监 理 检 查 记 录 表

工程名称: 张北光伏电站容配比优化改造工程项目

编号:GFDZJBM14-010

光伏组件表面人为划伤

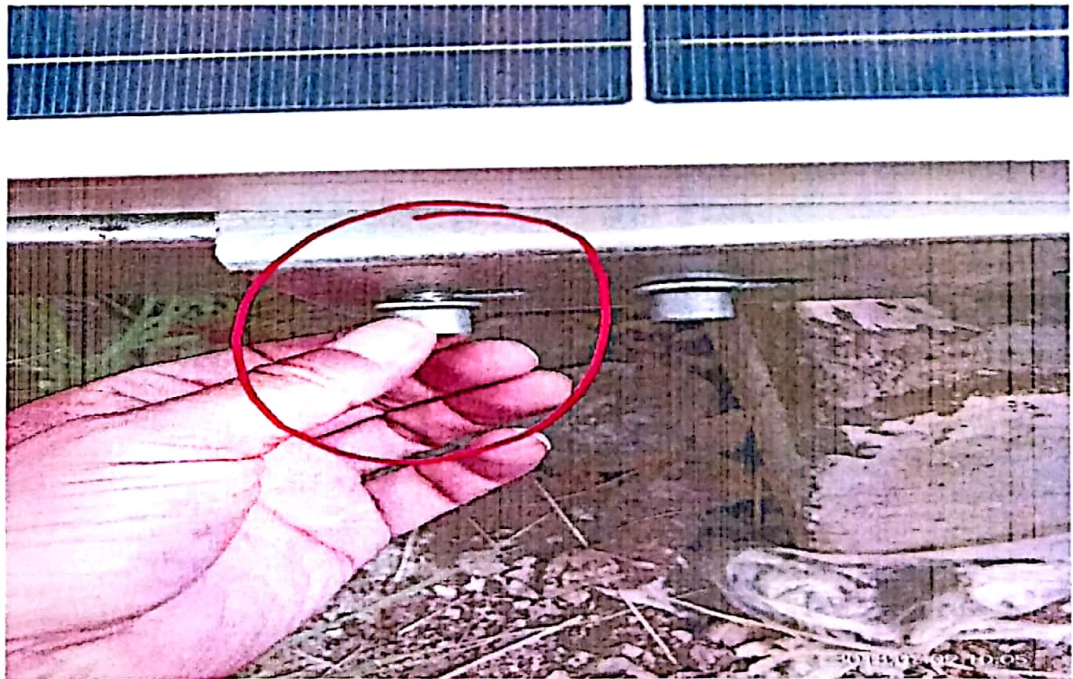
光伏支架连接件螺栓紧固不到位
